Denkmalnetz Bayern beim Bayerischen Landesverein für Heimatpflege e.V.
Ludwigstr. 23 Rgb., 80539 München

Einwendung zur Änderung des Flächennutzungsplans mit integrierter Landschaftsplanung für den Bereich V/65 und Bebauungsplan mit Grünordnung Nr. 2147

Beeinträchtigung Olympiapark

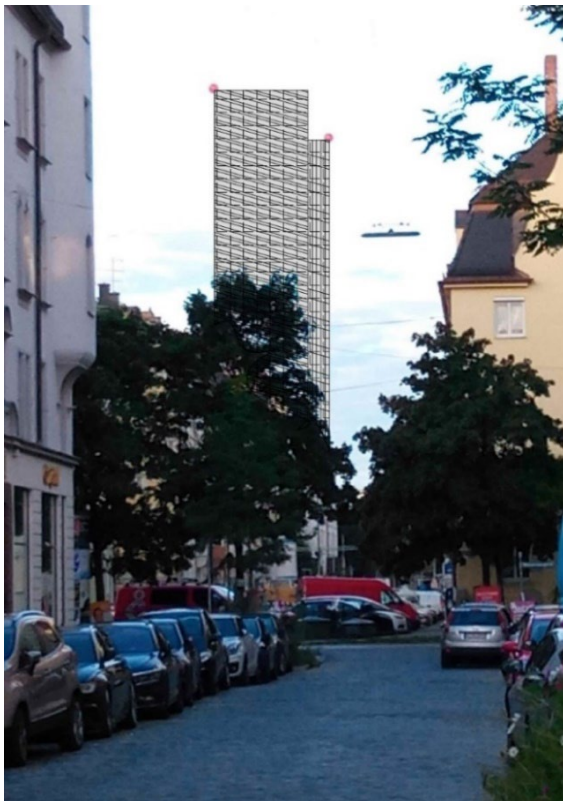
Zur Beeinträchtigung des Olympiaparks heißt es im Bebauungsplan „Da sich der Standort des neuen Hochhaus-Ensembles deutlich außerhalb der Pufferzone des potenziellen „UNESCO-Welterbes Olympiapark München“ befindet, sind durch die geplanten Hochhausobjekte keine Beeinträchtigungen der Integrität und der Authentizität des Olympiaparks München zu erwarten.“³

Die Bildmontagen aus dem Gutachten von Eisenlauer lassen anderes befürchten. Die Türme könnten – neben dem deplatzierten O2-Tower – die Bewerbung gefährden.

Wir fordern die Stadt München auf, diese Frage mit der UNESCO-Kommission zu klären.
